PARKING SÉCURISÉS POIDS LOURDS – AIRE DE PORTE D'ALSACE SUD (A36)

MÉMOIRE EN RÉPONSE DU MAÎTRE D'OUVRAGE À L'AVIS DE L'AUTORITÉ ENVIRONNEMENTALE

Version du 24/07/20266

Figure 7 : surfaces imperméabilisées et désimperméabilisées par le projet
– source : document transmis aux rapporteurs

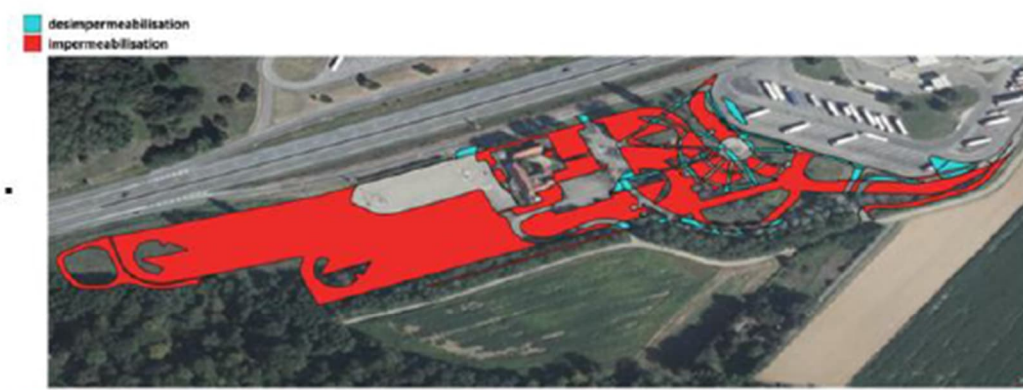
Le dossier n'évalue pas l'artificialisation induite par le projet et le nombre d'arbres détruits. Il indique seulement que 60 arbres et 250 m de haies seront plantés, ce qui ne permet pas d'apprécier l'évolution, ni d'inscrire le projet dans une démarche plus générale, à l'échelle d'APRR, de désimperméabilisation et de renaturation en vue de compenser l'imperméabilisation induite par ses projets.

Un document transmis aux rapporteurs postérieurement à leur visite fait apparaître l'imperméabilisation brute (23 765 m²) induite par le projet, la désimperméabilisation prévue (2 275 m²) et par conséquent l'imperméabilisation nette (21 490 m²). Des éléments ont été apportés ultérieurement également sur les arbres concernés : 130 arbres matures seront détruits sur le site, 60 seront replantés dans le cadre des aménagements paysagers, 190 autres dans le cadre des mesures compensatoires situées dans le domaine public autoroutier (sur l'aire de Porte d'Alsace située de l'autre côté de l'autoroute). Pour sa complète information, il conviendra d'inclure ces éléments dans le dossier de consultation du public.

L'Ae recommande d'exposer les évolutions intervenant du fait du projet sur la surface végétalisée et imperméabilisée, le linéaire de haies et le nombre d'arbres détruits et plantés, de reconsidérer à la hausse les plantations prévues et de compenser l'imperméabilisation nette résultant du projet à l'échelle de l'ensemble des sites APRR.

Le bilan des surface artificialisées est présenté dans le tableau ci-dessous :

Aire de Porte d’Alsace Sud		
État initial	Surfaces actuellement artificialisées	Environ 30 715 m²
État projeté	Surfaces complémentaires artificialisées	Environ 23 765 m²
	Surfaces futures désimperméabilisées	Environ 2 275 m²
Total de la surface artificialisée après réalisation du projet		Environ 52 205 m²

L’impact calculé après évolution des emprises est de 5,22 ha au total dont 3,07 ha d’habitats déjà anthropiques qui vont être réaménagés.

L’impact du projet sur des milieux naturels (non artificialisée) est de 2,15 ha.

Le bilan relatif au linéaire de haies et au nombre d’arbres supprimés et remplacés est le suivant :

- Haies :
 - 5 170 m² d’habitat type « Plantations d’ornement » détruits,
 - 7 726 m² d’habitat recréés soit 1,9 km de haie de 4 m de large replantée.
- Arbres :
 - Abattage de 130 arbres,
 - Plantation de 250 arbres répartis comme suit :
 - ▶ 60 arbres au titre des aménagements paysagers accompagnant le projet ;
 - ▶ 190 arbres dans le cadre des mesures compensatoires (plantation de haies arborées et arbustives) implantées sur le domaine public autoroutier concédé au niveau de l’aire d’autoroute située de l’autre côté du PSPL.
